P5253 JS F 67580 Mertzwiller

N° ITOE0147

1. Objet

| Version GRUNDFOS UPM2 15-70 RES | Version ASKOLL 3PK/63-11A-F |

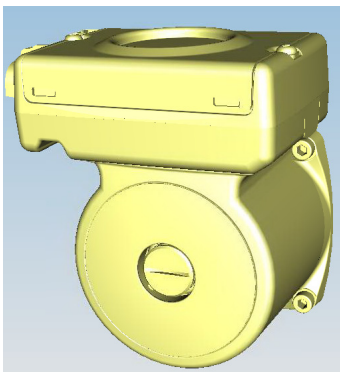
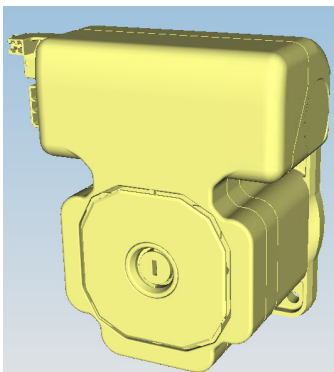
Les chaudières de la gamme **GMR 3000 Condens** listées ci-dessous, seront dorénavant équipées indifféremment de l'une des deux pompes à haute efficacité énergétique suivantes.

Les deux versions de pompe sont interchangeables et présentent des caractéristiques équivalentes :

| Version GRUNDFOS UPM2 15-70 RES | Version ASKOLL 3PK/63-11A-F |
|---|--|
| EEI (Energy Efficiency Index) ≤ 0.23 | EEI (Energy Efficiency Index) ≤ 0.23 |

| Chaudières | Application en production | Pièces de rechange |
|---|---|---|
| GMR 3015 Condens GMR 3025 Condens GMR 3025 Combi Condens GMR 3025 CS Condens | A partir du numéro de série chaudière 1222304948960 | La référence étant identique pour les deux pompes, l'une ou l'autre sera indifféremment livrée en pièces de rechange : Référence S100703 |
